Modelo: Aspiradores AB111N	No. Stock: 7900200
Zona de modificación: Cuerpo motor	
Motivo de modificación: Mejora arranque máquina y ruido transmisión	
Nº de máquinas con modificación: 1520451	
Fecha de modificación: 20/05/2015

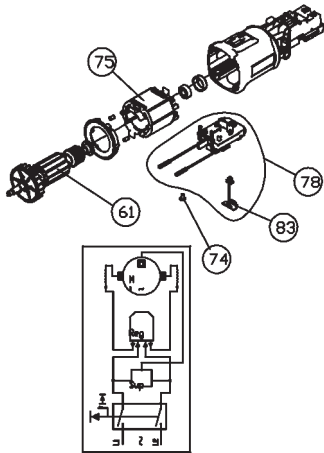
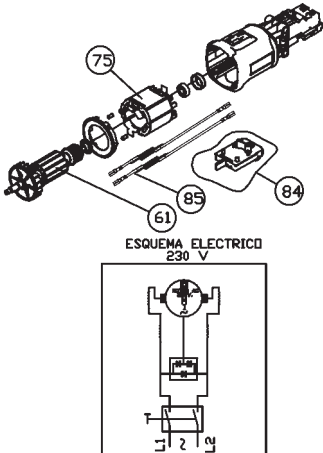
Descripción antes de la modificación

Pos.	Ref.	Cant.	Denominación
78	7946337	1	Circuito 230V GR4 P. CTE S/R+CAPT
	7946338	1	Circuito 120V GR4 P. CTE S/R+CAPT
83	9246248	1	Cto. conexión captador (GR4)
74	2079011	1	Tornillo D3,6x8 CL89Z CELOPLAST
61	7951168	1	Rotor AB111N (V1) 230V
	7951171	1	Rotor AB111N (V1) 120V
75	9255162	1	Estator 230V

Descripción después de la modificación

El motor funciona a regulación directa

Pos.	Ref.	Cant.	Denominación
84	7946754	1	Cto. brida/tapa
85	7950169	2	Conexión estator-interruptor
75	9255212	1	Estator 230V
	9255213	1	Estator 120V
61	7951069	1	Rotor 230V
	7951071	1	Rotor 120V
